嘉磐惠文

5樓A戶

客戶工程變更單

A戶 插座及弱電位置示意平面圖

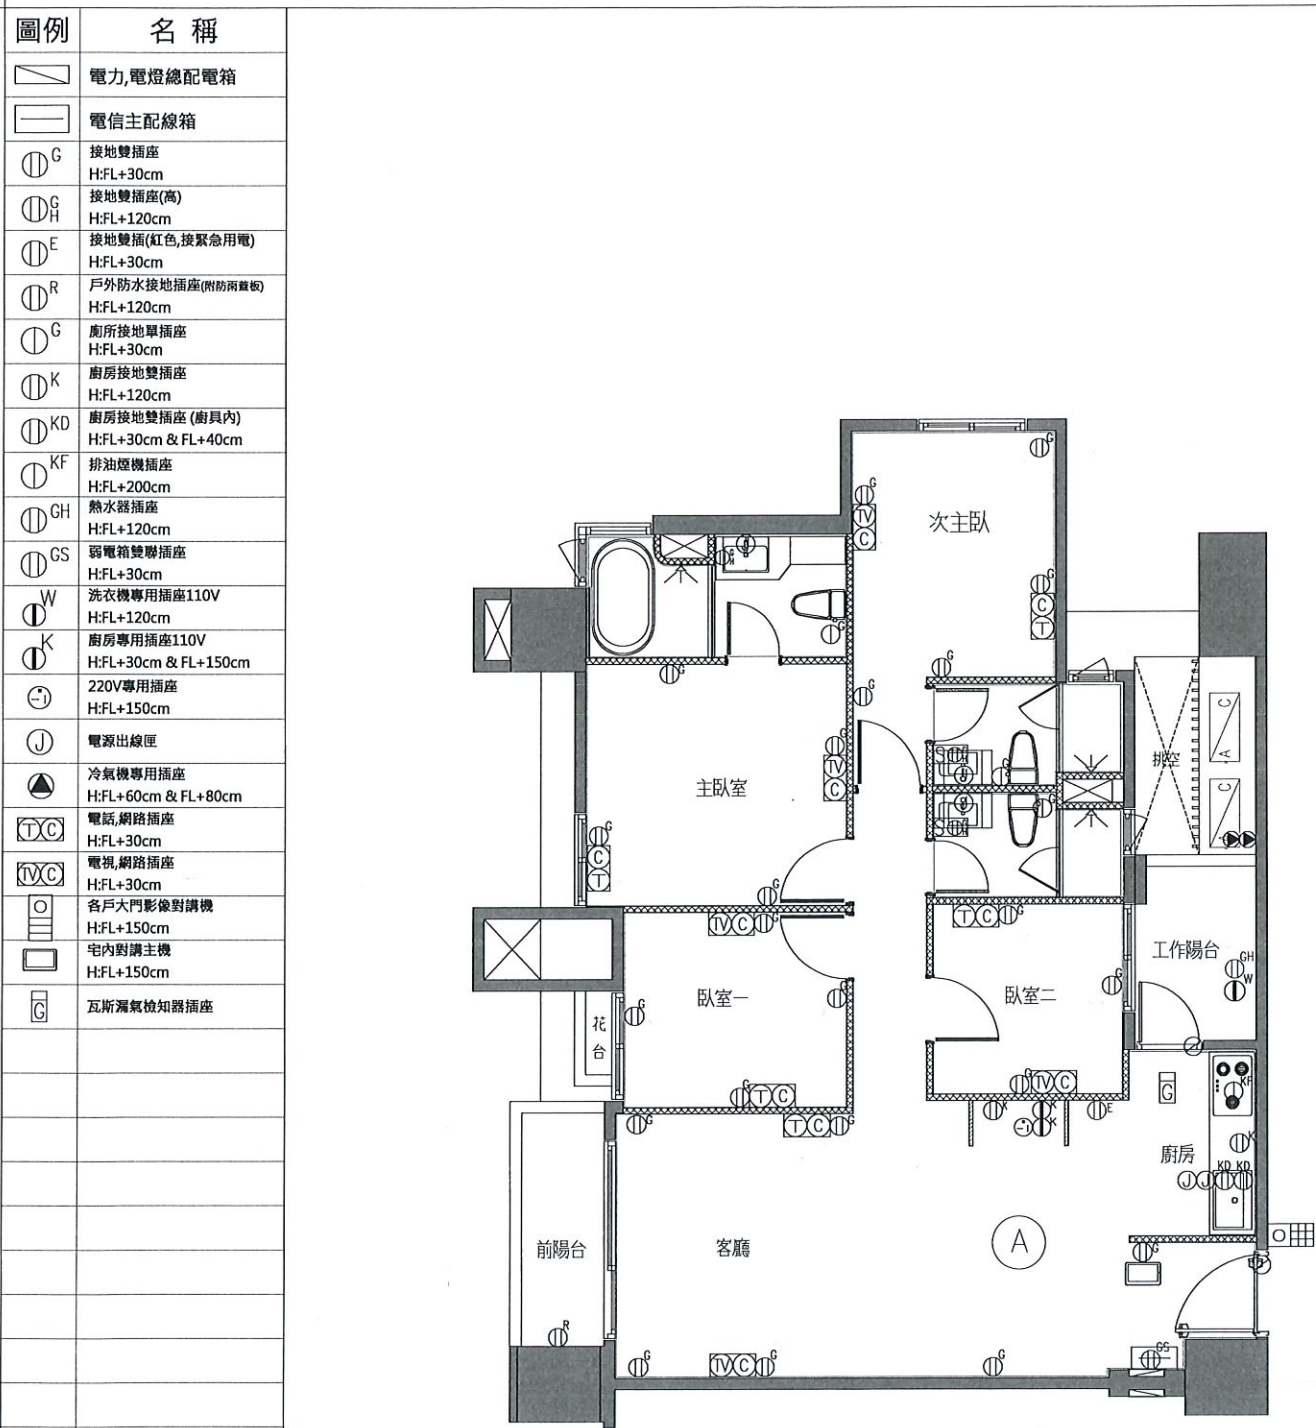
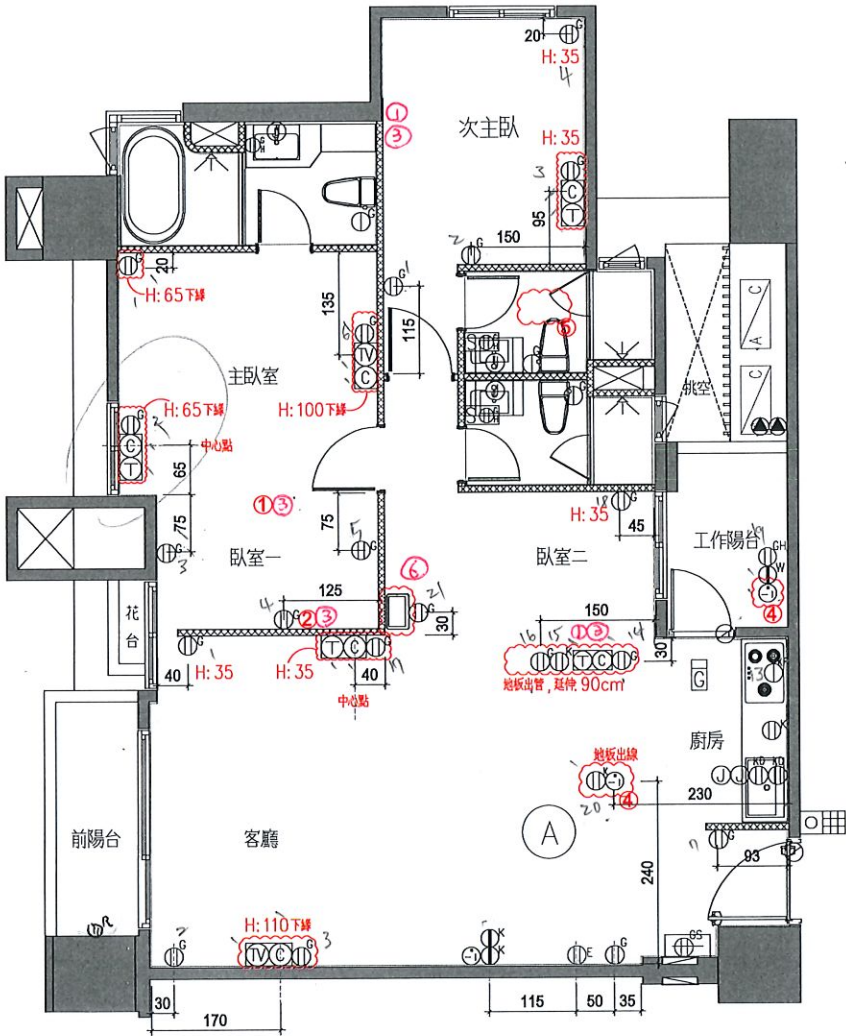
- 1.追減(TV)電視x3
- 2.追減(T)電話x1
- 3.追減(C)網路x4
- 4.追加220V專用插座x2
- 5.追加220V暖風機專用插座x1
- 6.對講機移位
- 7.追減110V. x1

A戶 電燈開關及迴路示意圖(套上層樑)

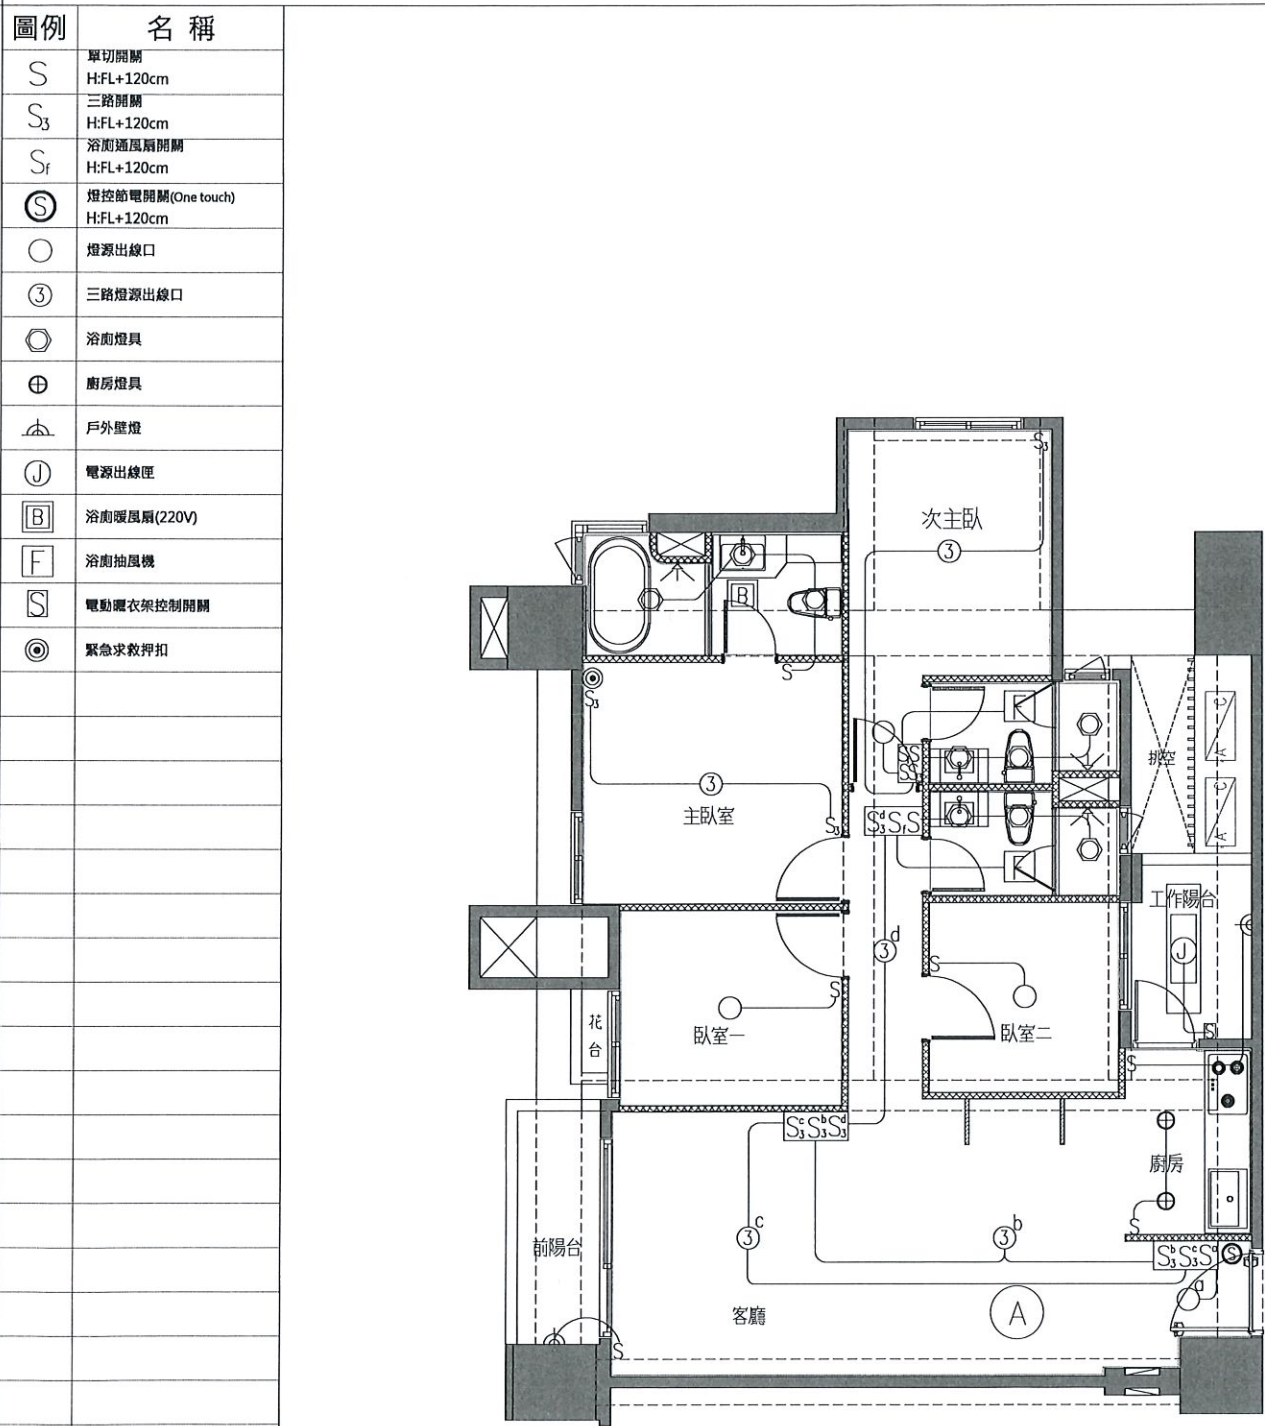
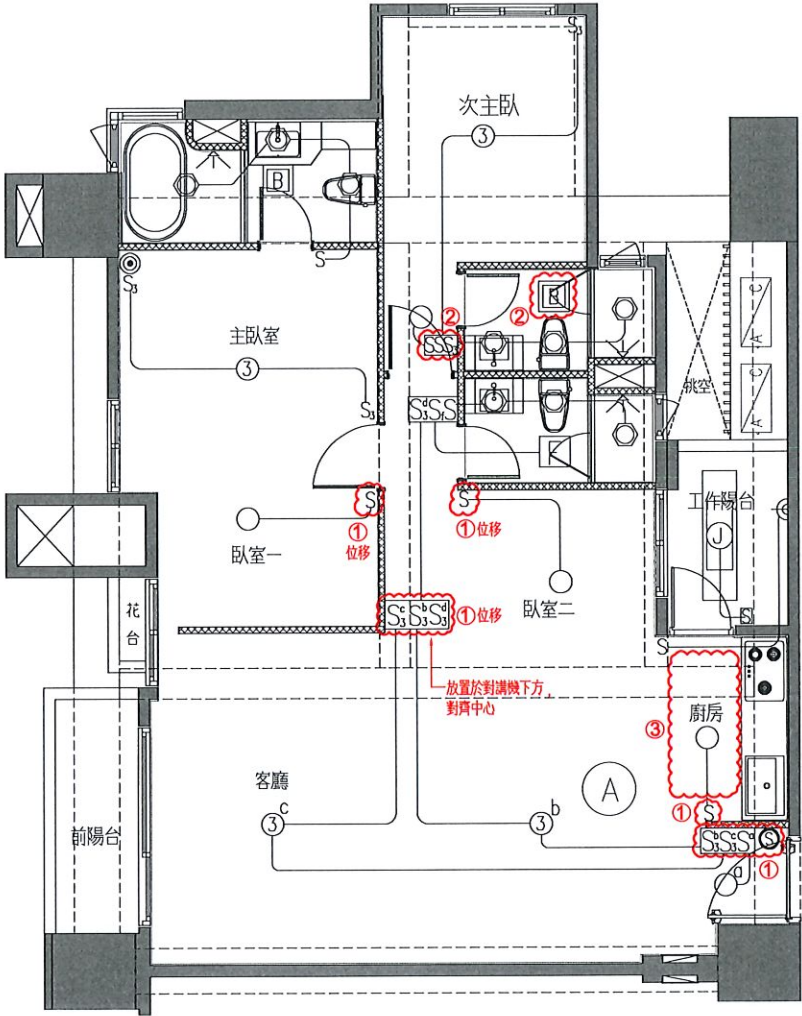
- 1.開關面板位移
- 2.次主浴抽風機變更為暖風機
a.追加暖風機220V電源
b.抽風機開關取消
- 3.追減廚房燈具x2顆
a.出線保留

A戶 冷氣套管及排水位置示意圖(套上層樑)

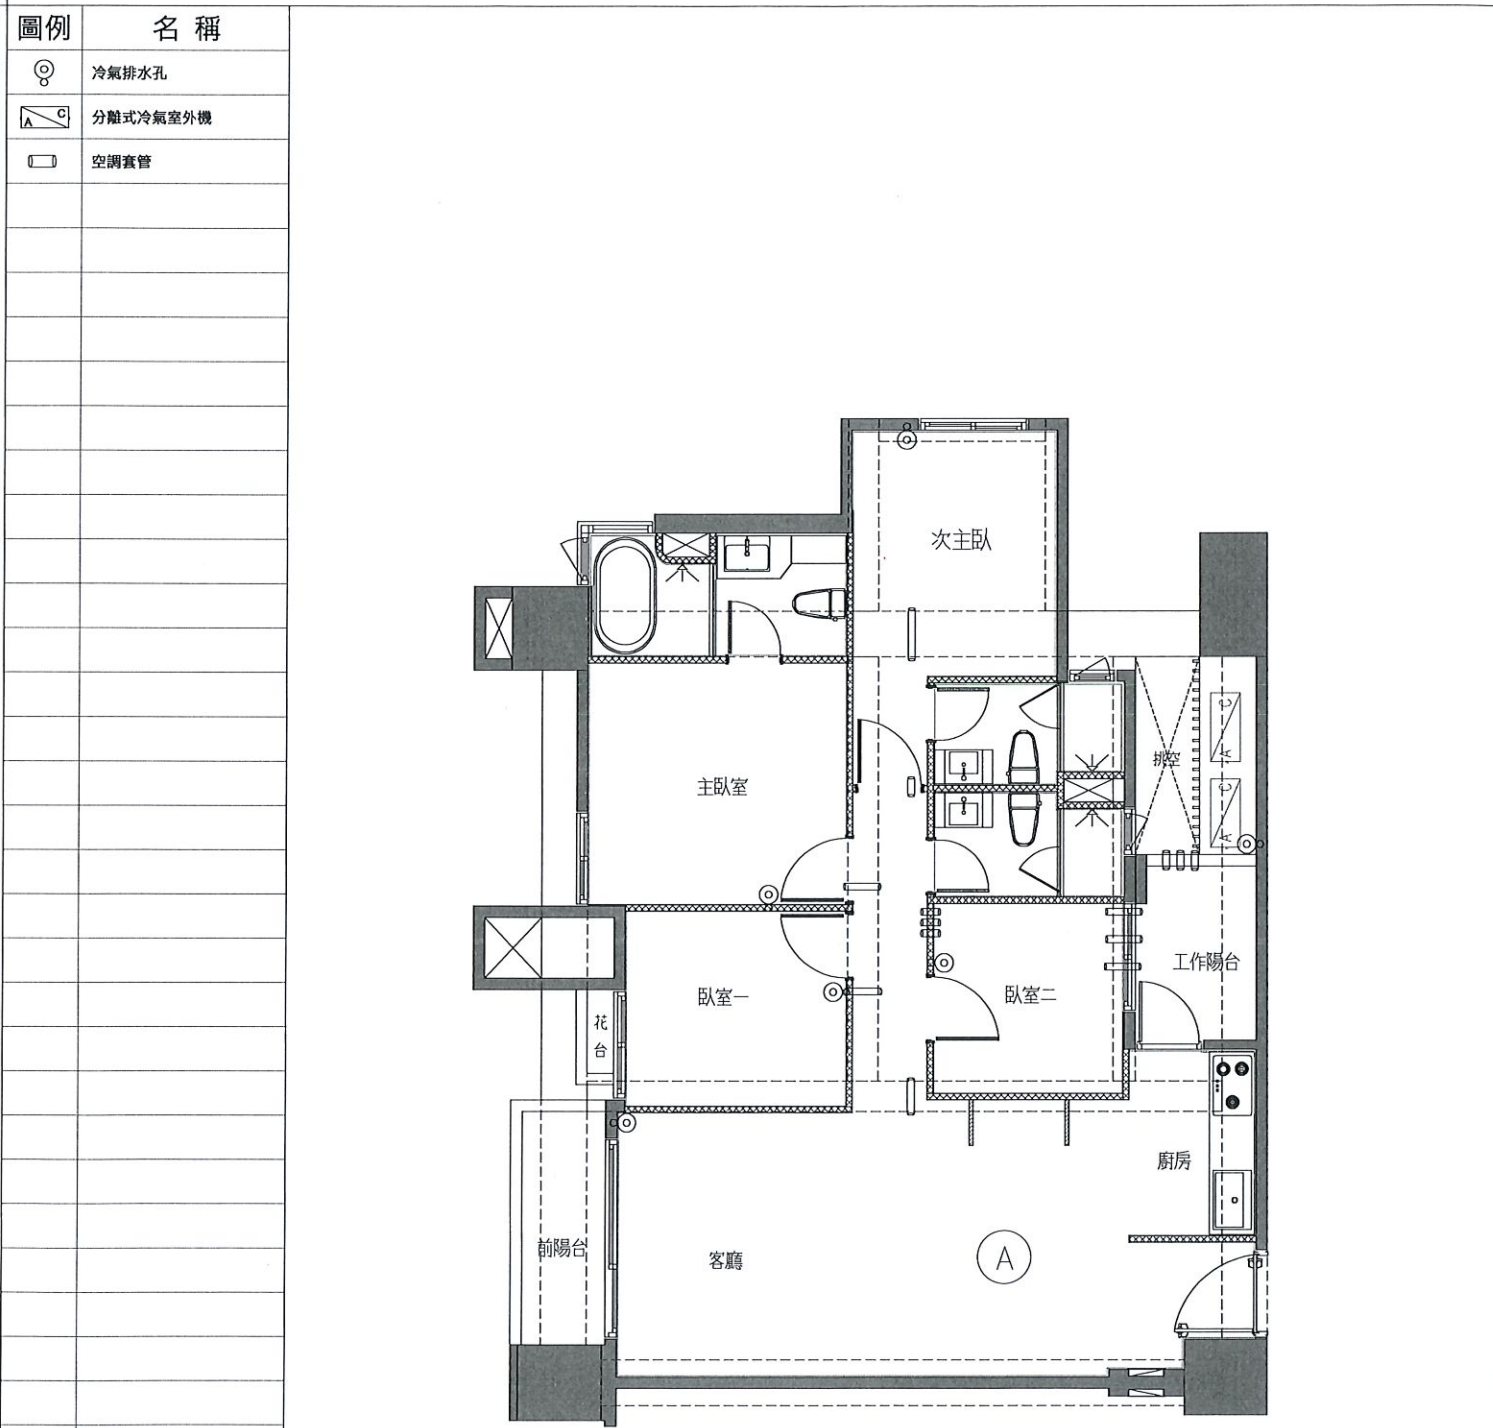
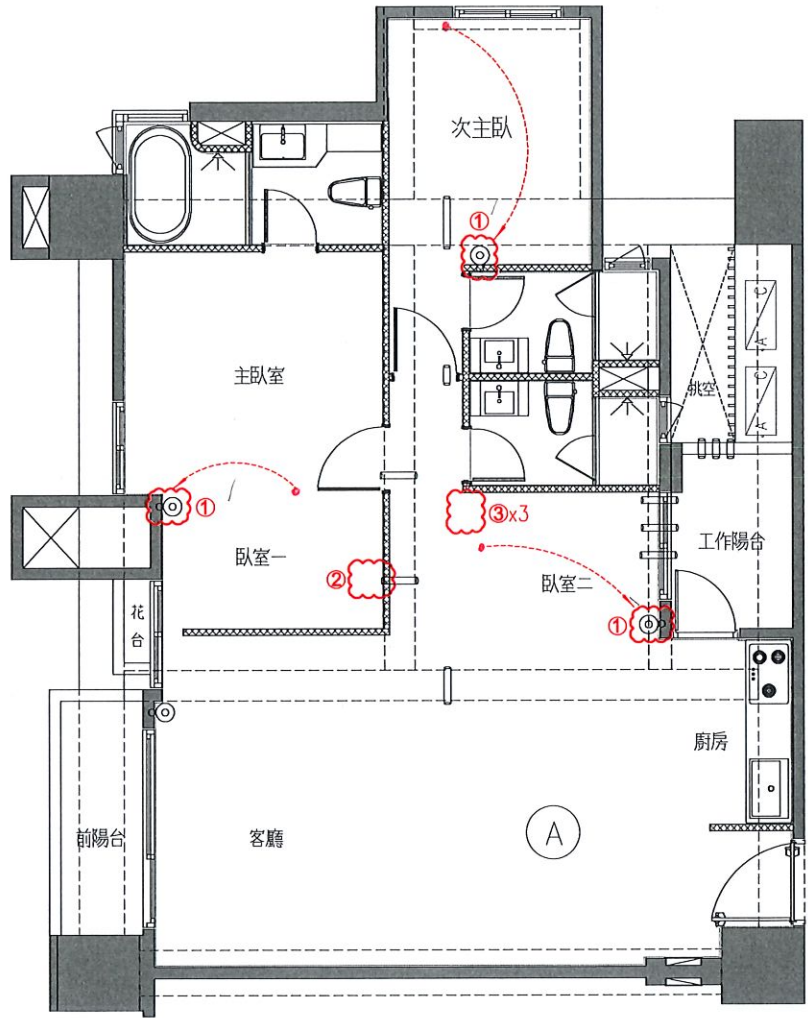
- 1.空調排水位移x3
- 2.空調排水追減x1
- 3.空調套管追減x3
